Der Landrat

Datum: **01.07.2019**
Zimmer-Nr.: 4057
Auskunft erteilt: Herr Bruns

Raumordnungsverfahren für die 380 kV – Höchstspannungsleitung Wehrendorf – Gütersloh gemäß Energieleitungsausbaugesetz (EnLAG) Projekt Nr. 16; Abschnitt Wehrendorf (Bad Essen) – Umspannanlage Lüstringen (Stadt Osnabrück) hier: Einleitung des Raumordnungsverfahrens mit integrierter Prüfung der Umweltverträglichkeit gem. § 15 Raumordnungsgesetz des Bundes und § 9 ff. Niedersächsisches Raumordnungsgesetz

Abbildung 7: Engstelle 5.

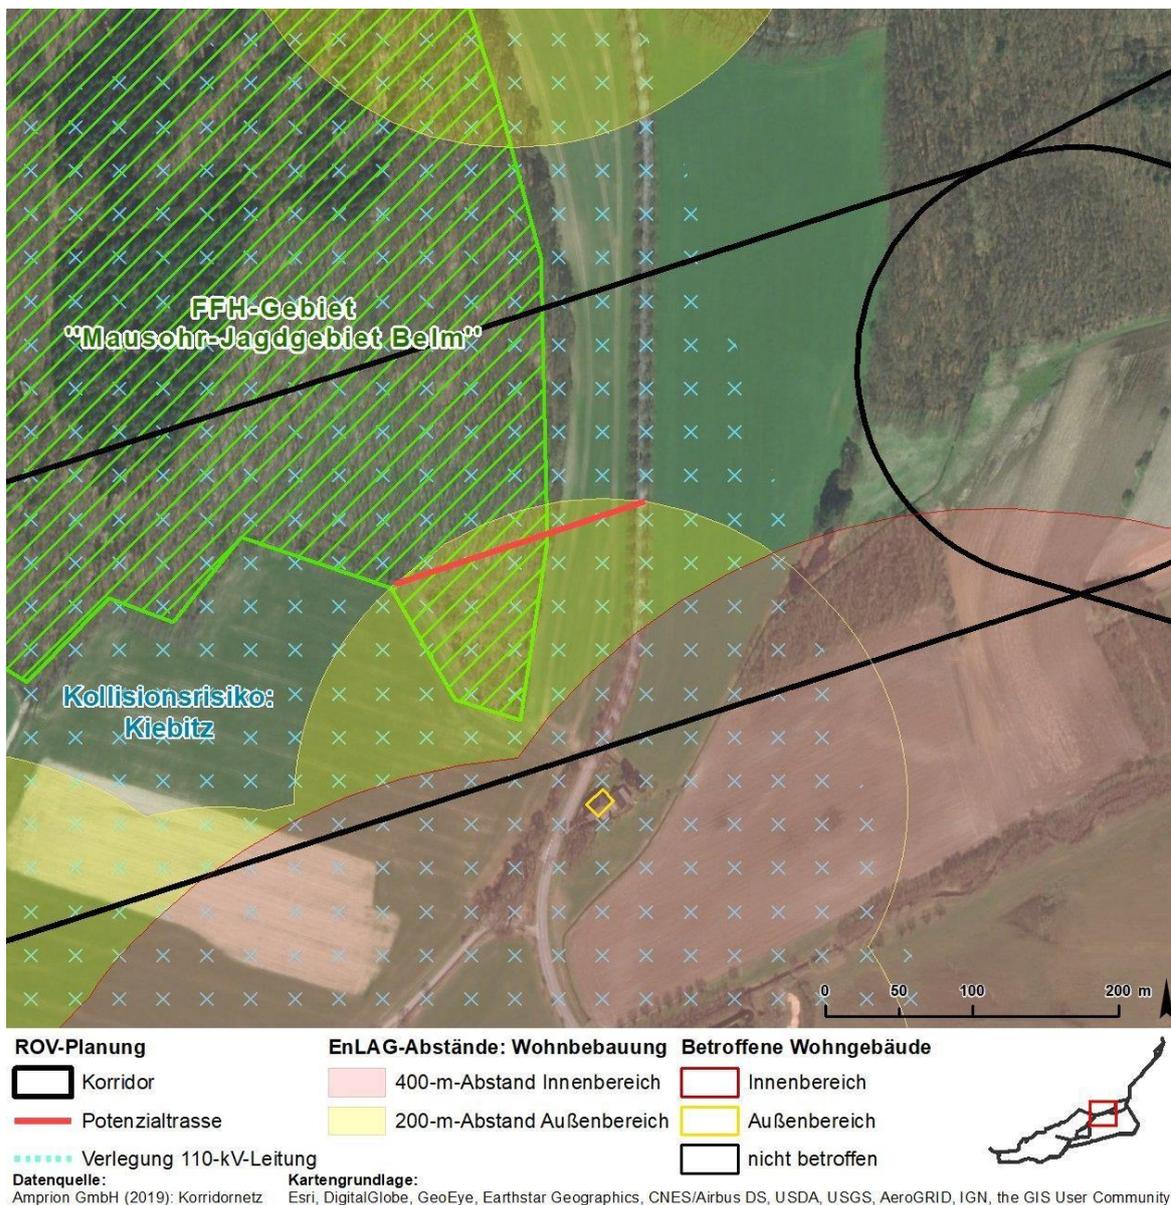
Engstelle Nr. 5 befindet sich etwa 350 m nördlich vom bebauten Siedlungsgebiet des Ortsteils Schledehausen (Gemeinde Bissendorf). Dort befindet sich ein Wohngebäude 177 m südlich der potenziellen Trassenachse in den Korridoralternativen A und B. Die VHT geht davon aus, dass durch die Leitung keine Beeinträchtigung des Wohnumfeldschutzes zu erwarten ist. Dieser Einschätzung folgen wir nur eingeschränkt. Insbesondere während der laubfreien Herbst-, Winter- und Frühlingsmonate ist mit Sichtbeziehungen zwischen Wohngebäude und Freileitung zu rechnen. Anders als bei einem dichten und großflächigen Gehölzbestand, bei dem auch in dieser Zeit ein gewisser Sichtschutz gewährleistet wäre, ist bei der nördlich des Wohngebäudes liegenden Laubbaumallee während dieser Zeit entsprechend mit optischen Beeinträchtigungen durch eine nördlich gelegene Freileitung zu rechnen. Daneben wurden keine weiteren Auswirkungen auf den Wohnumfeldschutz diskutiert (siehe Kapitel 4.1).

Der Abstandspuffer um das Wohngebäude im Außenbereich überschneidet sich teilweise mit der südöstlichsten Teilfläche des FFH-Gebietes „Mausohr-Jagdgebiet Belm“ (3614-335), siehe dazu Kapitel 6.

Wie ausgeführt, ist in Engstelle 5 entgegen den Darstellungen der ROV-Unterlagen aus gutachterlicher Sicht möglicherweise mit erheblichen Beeinträchtigungen des Schutzgutes Mensch (Wohnbebauung im Außenbereich innerhalb des 200-m-Radius) und des FFH-Gebietes „Mausohr-Jagdgebiet Belm“ zu rechnen. Damit bewerten wir eine Erdverkabelung in geschlossener Bauweise (beispielsweise mittels HDD-Verfahren) daher als die zielführendste Möglichkeit, Engstelle Nr. 5 ohne das Eintreten erheblicher Beeinträchtigungen des Wohnumfeldschutzes und des FFH-Gebiets „Mausohr-Jagdgebiet Belm“ zu ermöglichen. Die Erdverkabelung betrachten wir auch vor dem rechtlichen Hintergrund als geboten, da hier zwei Kriterien der Erdverkabelung gemäß EnLAG zutreffen: § 2 Abs. 2. Satz 1 und Satz 4 EnLAG. Da die Querung des Problembereichs relativ kurz ist, ist eine gemeinsame Betrachtung mit den Engstelle 3 und 4 sinnvoll.

Abbildung 8: Engstelle 6.

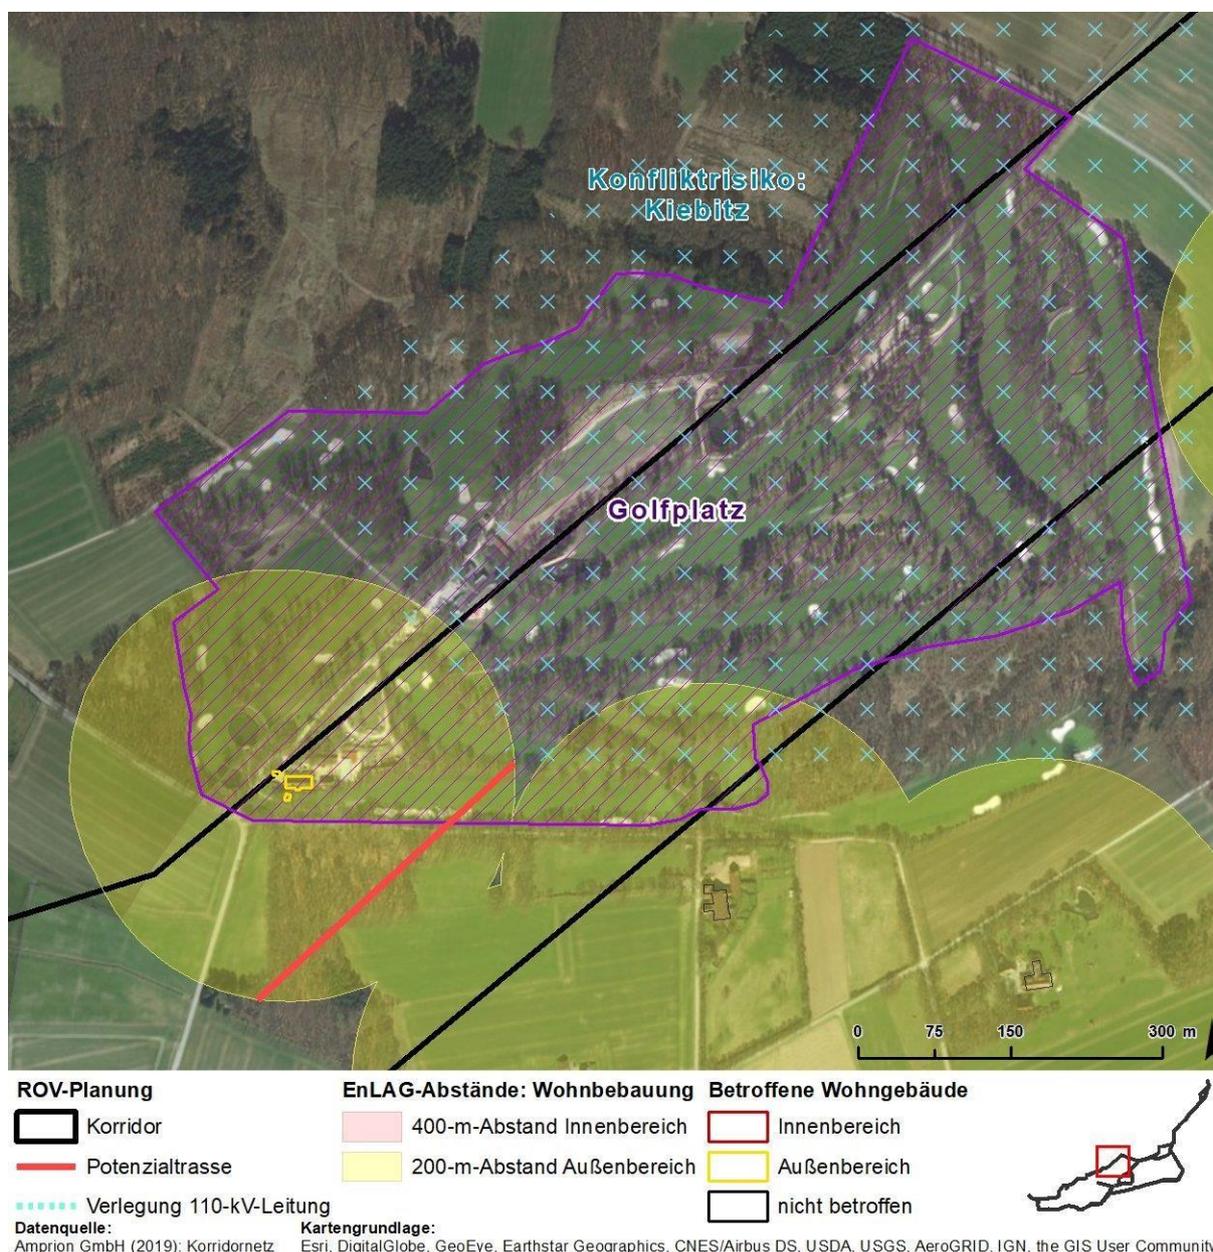
Bei Engstelle Nr. 6 sind drei nah beieinander liegende (potenzielle) Wohngebäude im Außenbereich innerhalb eines 200-m-Abstandes zur Trasse in Korridor A – sie befinden sich zwischen 116 m und 145 m nördlich davon. Damit ist die Voraussetzung für eine Teilerdverkabelung nach § 3 Abs. 2 Nr. 2 EnLAG gegeben. Laut ROV-Unterlagen resultieren daraus jedoch keine Beeinträchtigungen des Wohnumfeldschutzes. Zwar ist richtig, dass in südlich Richtung eine Gehölzreihe und ein Waldstück die Sicht auf die Trasse einschränken, während der laub- freien Herbst-, Winter- und Frühlingsmonate ist diese Einschränkung deutlich weniger stark ausgeprägt als während der belaubten Zeit, weswegen mit optischen Beeinträchtigungen durch die Trasse zu rechnen ist. Neben den optischen Beeinträchtigungen der Wohngebäude und der Gärten bzw. Terrassen wurden keine weiteren Auswirkungen auf den Wohnumfeldschutz diskutiert (siehe Kapitel 4.1).

Zudem bleibt in den ROV-Unterlagen unberücksichtigt, dass große Teile des Waldstücks mit besonderer bis allgemeiner Bedeutung zur Gewährleistung des notwendigen Schutzstreifens entfernt bzw. zurückgeschnitten werden müssen. Dies bewirkt zusätzlich eine Abschwächung der Sichtschutzwirkung. Beeinträchtigungen des Wohnumfeldschutzes können demnach nicht ausgeschlossen werden. Durch die Entfernung bzw. den Rückschnitt im Schutzstreifenbereich können ferner Horstbäume des Rotmilans in dem Waldstück zerstört werden, der im Engstellenbereich einen Lebensraum von landesweiter Bedeutung hat (UVS-Konflikt Nr. 5).

Einen weiteren Kritikpunkt bei Engstelle Nr. 6 und im östlich davon gelegenen Bereich stellt die Wahl des Korridors dar. Er verläuft mittig über den Golfplatz des *Osnabrücker Golfclub e.V.*, der Landesstützpunkt des Landessportbundes Niedersachsen und des Golf-Verbandes Niedersachsen-Bremen e.V. ist. Dieser Bereich wird in der UVS als Konflikt Nr. 5 behandelt. Der Golfplatz ist gemäß des aktuellen Regionalen Raumordnungsprogramms (RROP 2004)

Eine Erdverkabelung würde in diesem Bereich auch UVS-Konflikt Nr. 17 teilweise entschärfen, da das Kollisionsrisiko mit dem Kiebitz auf einer Länge von etwa 750 m (von ca. 3.000 m) entfielen. Dort ist durch eine Freileitung mitunter die Verletzung des Verbotstatbestandes nach § 44 Abs. 1 BNatSchG verbunden, was unter allen Umständen zu verhindern ist und durch eine Erdverkabelung möglich wäre. Durch eine Verletzung dieses Tatbestands ist nach § 2 Abs. Satz 3 EnLAG die Voraussetzung für eine Erdverkabelung gegeben.

Abbildung 9: Engstelle 8.

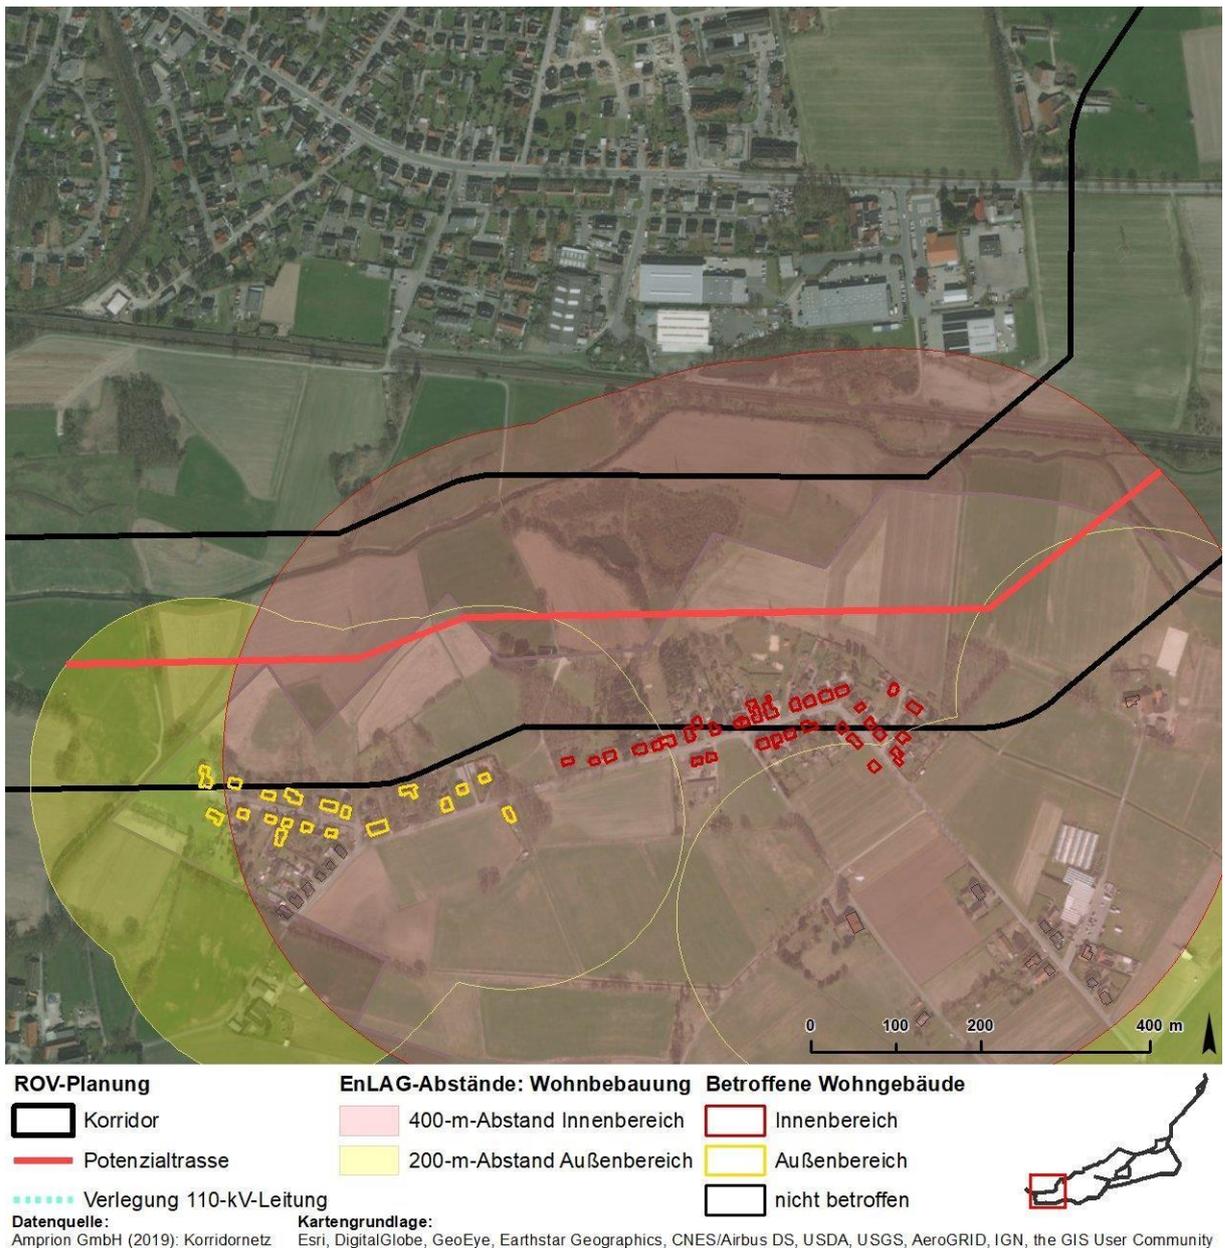
Im Engstellenbereich Nr. 8 im Grenzbereich der Gemeinde Bissendorf und der Stadt Osnabrück befinden sich auf Seiten der Gemeinde Bissendorfs im Ortsteil Natbergen mehr als 50 Wohngebäude unterhalb der geforderten Mindestabstände zu Freileitungen im Innen- (400 m) oder Außenbereich (200 m). Dazu kommen noch etwa 100 Wohngebäude in Osnabrücker Stadtteil Lüstringen. Vorwiegend handelt es sich um Wohngebäude im Innenbereich, die sich in dem Engstellenbereich auf einer Länge von über 3.000 m verteilen. Dass hier ausschließlich der Osnabrücker Ortsteil Lüstringen als betroffen erwähnt wird, nicht jedoch der Ortsteil Natbergen der Gemeinde Bissendorf, ist fehlerhaft.

Die Betroffenheit des Schutzgutes Mensch bzw. die unausweichlichen erheblichen Beeinträchtigungen des Wohnumfeldschutzes in der Engstelle Nr. 8 lassen keinen anderen Schluss zu, als diesen Bereich als Erdkabel zu realisieren. Der Bewertung innerhalb der ROV-Unterlagen, in denen die Erdkabelbauweise als vorzugswürdig eingestuft wird, stimmen wir demnach zu.

Abbildung 10: Engstelle 9.

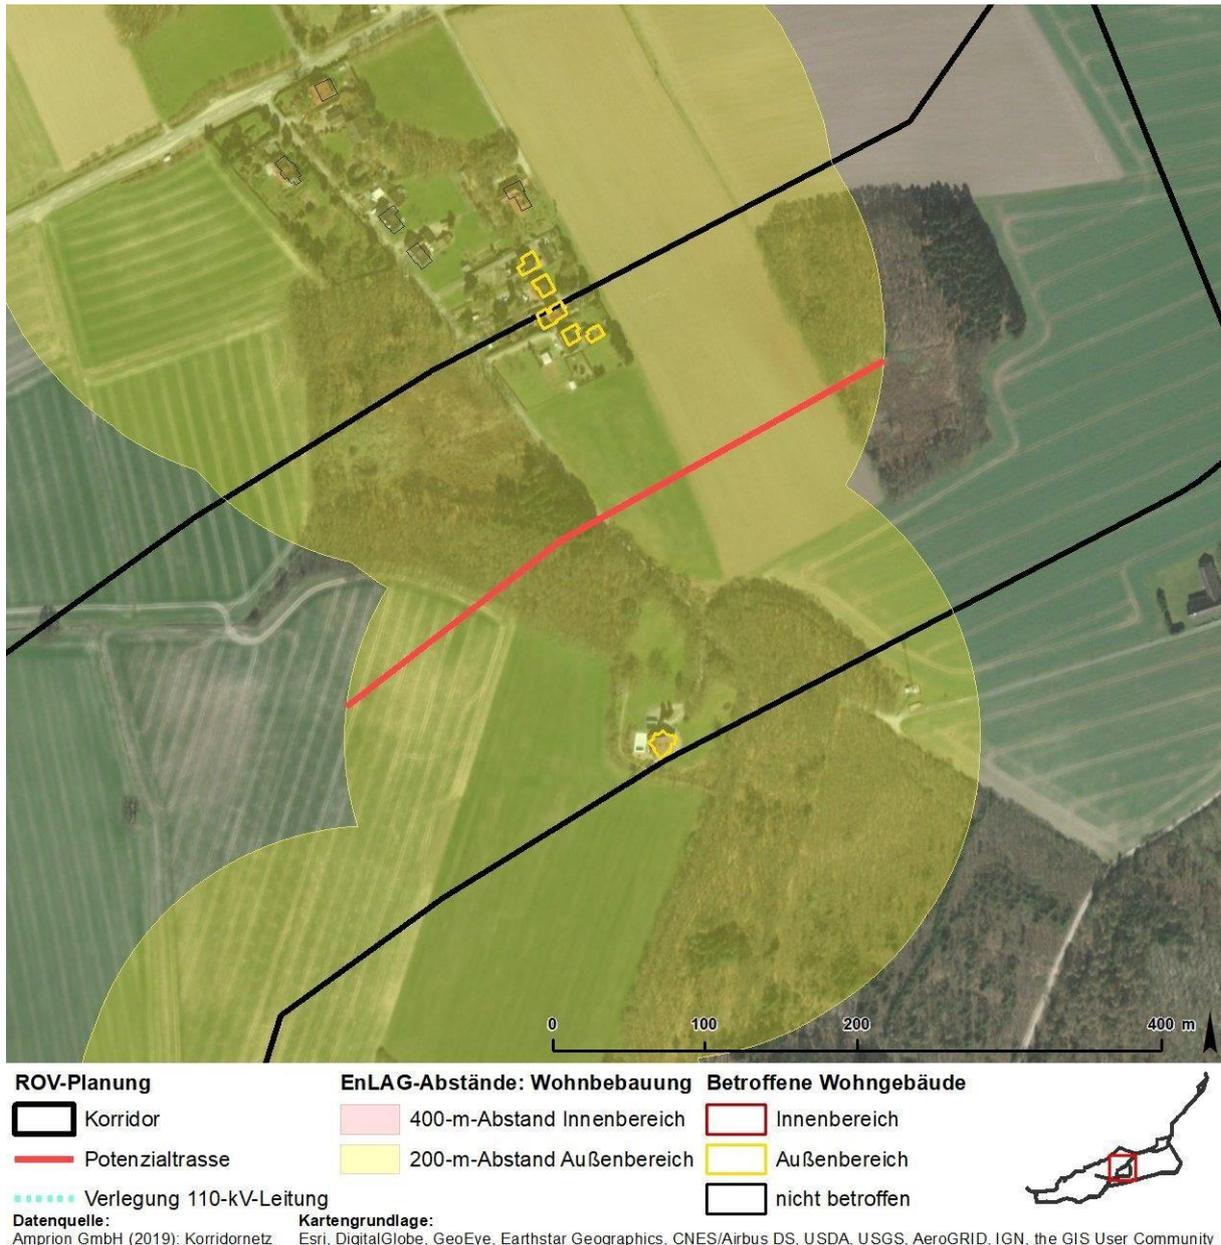
Bei Engstelle Nr. 9 liegen insgesamt fünf Wohngebäude (Am Eichholz) im Außenbereich weniger als 200 m entfernt zur Potenzialtrasse in Korridor B. Damit ist die Voraussetzung für eine Teilerdverkabelung nach § 3 Abs. 2 Nr. 2 EnLAG gegeben. Laut ROV-Unterlagen sind bei zwei dieser Wohngebäude Beeinträchtigungen des Wohnumfeldschutzes nicht auszuschließen. Dieser Einschätzung folgen wir nicht. Beim Wohngebäude *Eichholzweg 4* (131 m südlich) ist zwar die Sicht in Richtung Nordwesten durch Gehölze verdeckt, jedoch nicht vollständig, so- dass Sichtbeziehungen möglich sind. Zudem bleibt in den ROV-Unterlagen unberücksichtigt, dass für die Waldquerung ein Schutzstreifen unterhalb der Freileitung geschaffen werden muss. Damit gehen die Entfernung und der Rückschnitt von sichtverstellen-

den Gehölzen ein- her. Optische Beeinträchtigungen des Wohnumfeldschutzes sind hier demnach nicht auszuschließen.

Dies trifft auch für die Wohngebäude *Eichholzweg 5, 7 und 9* zu, die 140 bis 178 m nördlich der Trassen liegen. Dort bleibt ebenfalls die Herstellung der Waldschneise unberücksichtigt. Zudem ist die Sicht auf die Freileitung nur teilweise verstellt. Optische Beeinträchtigungen des Wohnumfeldschutzes sind hier demnach auch hier nicht auszuschließen. Neben den optischen Beeinträchtigungen wurden keine weiteren Auswirkungen auf den Wohnumfeldschutz diskutiert (siehe Kapitel 4.1).

Abbildung 11: Engstelle 10.

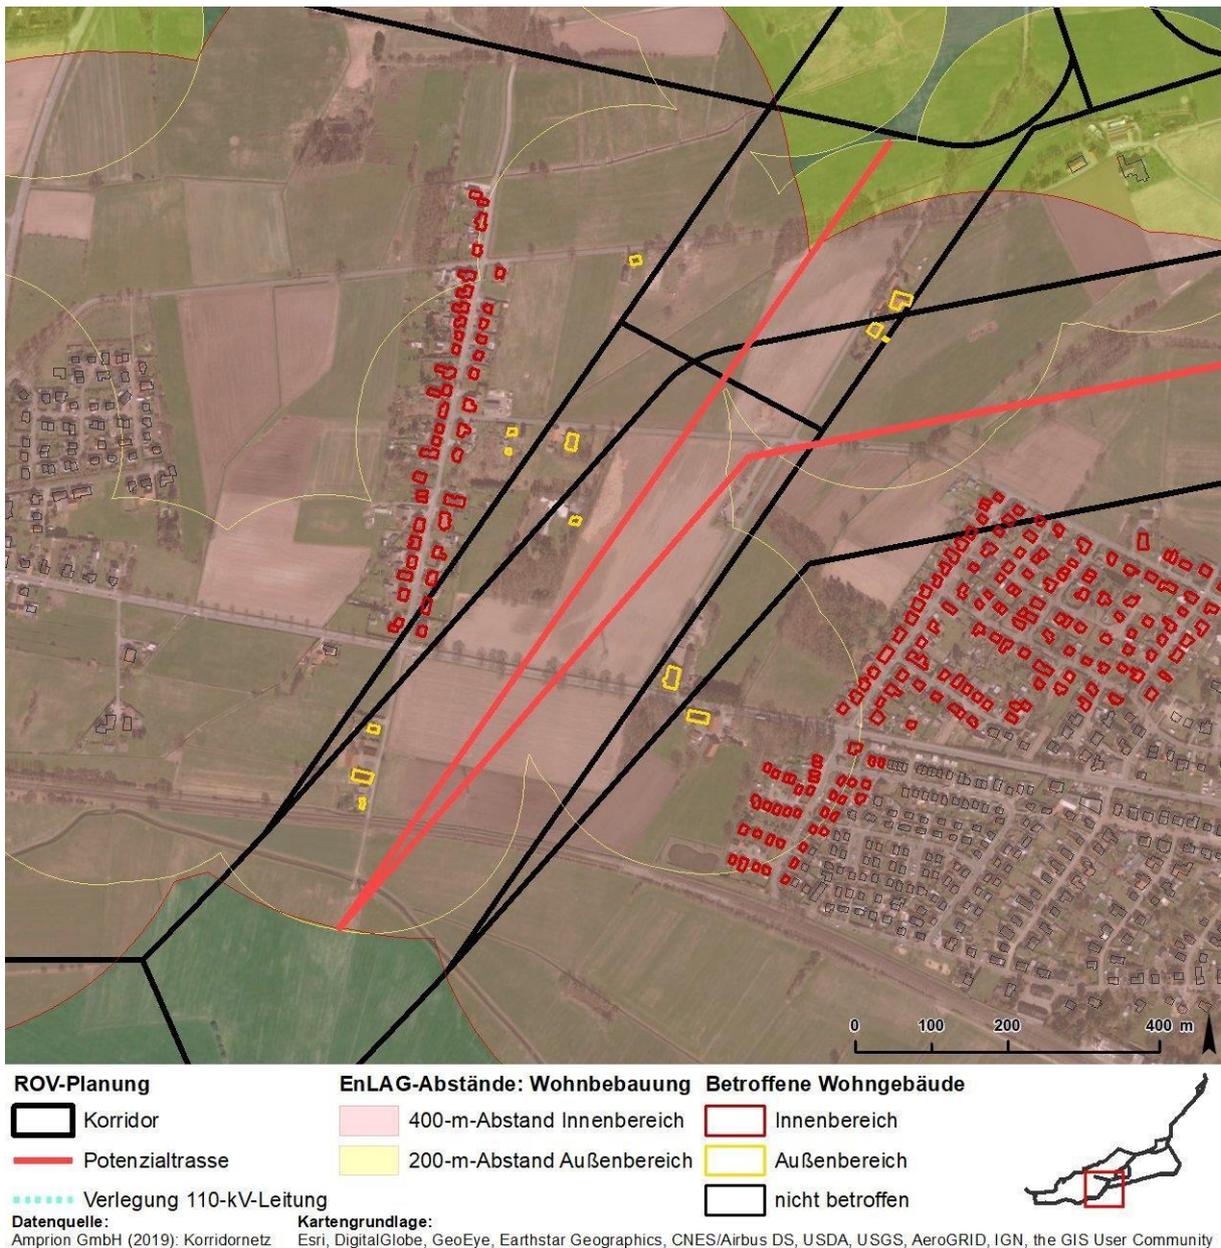
Bei Engstelle Nr. 10 sind im Korridor B insgesamt 80 Wohngebäude im Innenbereich weniger als 400 m und zehn Wohngebäude im Außenbereich weniger als 200 m von der geplanten Leitung entfernt. Der Leitungsabschnitt, bei dem die Mindestabstände zu Wohngebäuden unterschritten werden, beläuft sich auf etwa 1.300 m. Die Betroffenheit des Schutzgutes Mensch bzw. die unausweichlichen erheblichen Beeinträchtigungen des Wohnumfeldschutzes in der Engstelle Nr. 10 lassen keinen anderen Schluss zu, als diesen Bereich als Erdkabel zu realisieren. Der Bewertung innerhalb der ROV-Unterlagen, in denen die Erdkabelbauweise als vorzugswürdig eingestuft wird, stimmen wir demnach zu.
